PROGRAMA VISITA ÀS ESCOLAS
AValiação DA INFRAESTRUTURA DA ESCOLA
MUNICIPAL DE ENSINO BÁSICO FLORIANO BOCHENEKI
MUNICÍPIO DE CUIABÁ/MT

PROGRAMA VISITA ÀS ESCOLAS RELATÓRIO DE LEVANTAMENTO

Protocolo: 184713/2017

Objeto da fiscalização: Avaliar a infraestrutura da Escola Municipal de Ensino Básico Floriano Bocheneki (localizada no Município de Cuiabá/MT)

Foto 24 – Sala de aula pintada

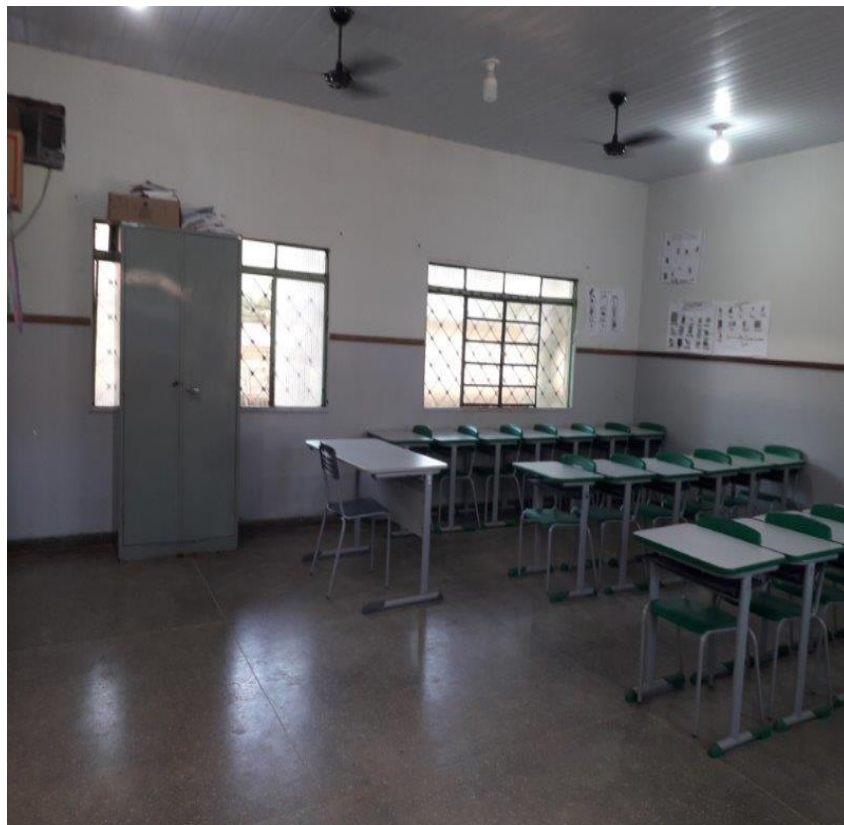
Problemas identificados	Pintura danificada/ausente Paredes e pintura em péssimo estado de conservação em toda a unidade escolar.
Providências a serem tomadas	-0-
Prazo para implementação	-0-
Responsável	Diretora da Escola/SMEC
Status	Solução em andamento.
Análise da equipe técnica	Verificou-se em inspeção que as paredes da escola estão sendo reformadas.

Foto 34 – Ar condicionado da sala de aula antigo

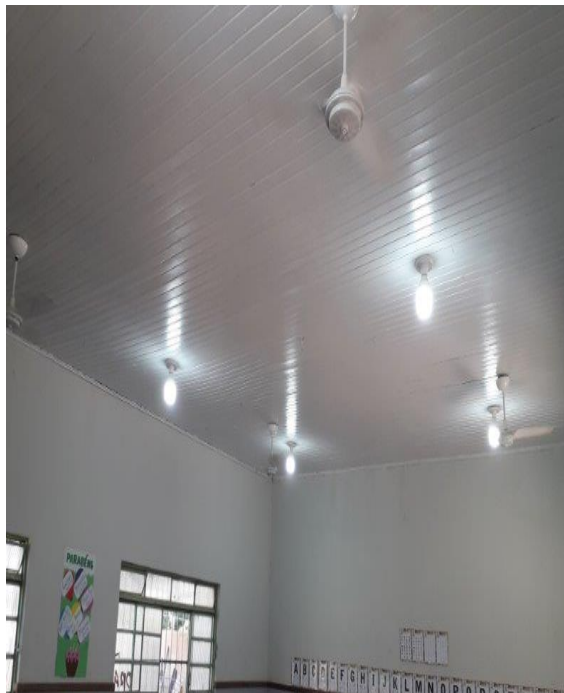
Problemas identificados	Ar condicionado com defeito/Ventilador com defeito ausente Constatou-se a existência de aparelhos de ar condicionado apenas em algumas salas, e quando existem, ou estão com defeito ou mal dimensionados; Conforme informações dos servidores da escola, a unidade escolar recebeu aparelhos de ar condicionado (estocados no depósito da SME), mas, devido falta de capacidade do transformador e também devido as instalações elétricas prediais serem antigas os mesmos nunca foram instalados.
Providências a serem tomadas	-0-
Prazo para implementação	-0-
Responsável	Diretora da Escola/SMEC
Status	Solução em andamento.
Análise da equipe técnica	Verificou-se na escola que os condicionadores de ar permanecem antigos. Os ventiladores das salas de aula foram arrumados.
